Avis IRSN n° 2020-00118

Objet	Réacteurs électronucléaires - EDF Mouvements sismiques à prendre en compte pour la sûreté de l'installation nucléaire de Chinon en application de la RFS 2001-01 après 40 années de fonctionnement (VD4 900 MWe)
Réf(s)	[1] Saisine ASN - CODEP-DCN-2020-034984 du 17 juillet 2020. [2] Courrier ASN - CODEP-DCN-2016016677 du 18 juillet 2016. [3] Avis IRSN n° 2015-00421 du 22 décembre 2015.
Nbre de page(s)	5

Annexe à l'avis IRSN n° 2020-00118 du 20 juillet 2020

Figure récapitulative des spectres de réponse évoqués dans l'avis

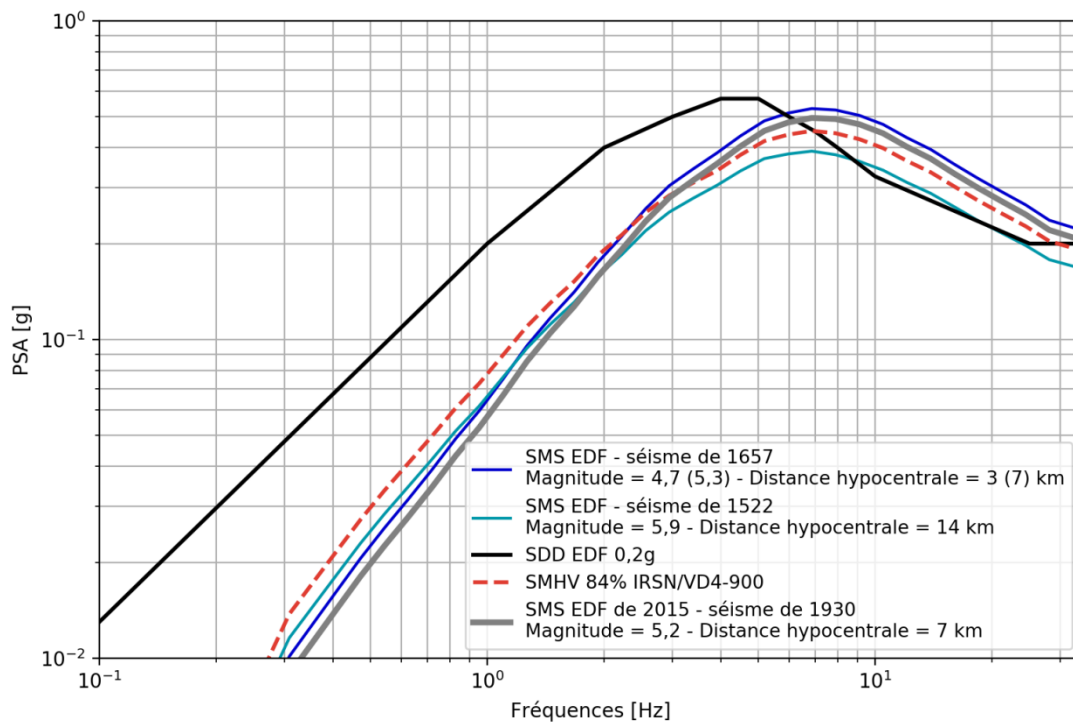
au séisme de 1657 pour les fréquences supérieures à 1 Hz (cf. Figure en annexe). Le spectre SMS associé au séisme de 1704 est plus faible et ne contribue pas à la définition du spectre d'aléa. L'IRSN relève que le nouveau spectre SMS « composite » est légèrement supérieur à celui proposé par EDF en 2015. Par ailleurs, l'IRSN observe qu'EDF n'a pas fait évoluer en conséquence son spectre noyau dur (SND) conformément à la demande n° 6 de l'ASN.

Afin d'évaluer l'acceptabilité du spectre d'aléa proposé par EDF pour le site de Chinon, l'IRSN l'a comparé au spectre calculé par l'IRSN (dit « spectre IRSN⁷ » par la suite) en 2015. Le spectre d'aléa proposé par EDF est acceptable pour des fréquences au-delà de 2 Hz. En revanche, pour des fréquences inférieures, ce spectre est inférieur au spectre IRSN avec un écart moyen de 15 %. (cf. Figure en annexe). **De ce point de vue, l'IRSN considère que, pour les fréquences inférieures à 2 Hz, le spectre d'aléa proposé par EDF pour le site de Chinon n'est pas pleinement satisfaisant.** Néanmoins, l'IRSN constate que cette partie du spectre reste très en-deçà du SDD⁸ retenu par EDF pour la conception des ouvrages de génie civil existants (cf. Figure en annexe).

Par ailleurs, le spectre d'aléa proposé par EDF dépasse à la fois le spectre proposé par EDF en 2015 et le spectre de dimensionnement du site de Chinon (SDD) pour toute la plage de fréquences supérieures à 6 Hz. À ce sujet, l'IRSN rappelle que le spectre proposé par EDF en 2015 dépassait déjà le SDD pour cette même plage de fréquences. Ce constat avait conduit EDF à transmettre une évaluation de l'impact de ce dépassement sur les équipements. L'IRSN considère qu'EDF devra à nouveau évaluer l'impact du dépassement constaté sur la tenue des matériels.

Au final, le spectre d'aléa du site de Chinon réévalué par EDF présente en moyenne un déficit de 15 % en dessous de 2 Hz par rapport au spectre déterminé par l'IRSN. De ce point de vue, le spectre d'aléa proposé par EDF pour le site de Chinon n'est pas suffisamment enveloppe pour cette plage de fréquences au regard de la méthodologie appliquée lors du quatrième réexamen périodique du palier 900 MWe. En outre, le spectre d'aléa proposé par EDF dépasse à la fois le spectre proposé par EDF en 2015 et le spectre de dimensionnement du site de Chinon (SDD) pour toute la plage de fréquences supérieures à 6 Hz. L'IRSN considère qu'EDF devra évaluer l'impact du dépassement constaté sur la tenue des matériels.

En outre, il conviendra que, conformément à la demande n° 6 de l'ASN, EDF établisse un spectre noyau dur tenant compte des éléments susmentionnés et qu'il vérifie en particulier que le spectre de dimensionnement utilisé pour la conception des équipements neufs du noyau dur (diesel d'ultime secours et appoint ultime en eau notamment) n'est pas remis en cause par ce spectre SND mis à jour.

Enfin, il conviendra qu'EDF vérifie que le spectre de dimensionnement utilisé pour la conception des équipements neufs du noyau dur n'est pas remis en cause par le spectre SND mis à jour compte tenu des éléments susmentionnés.
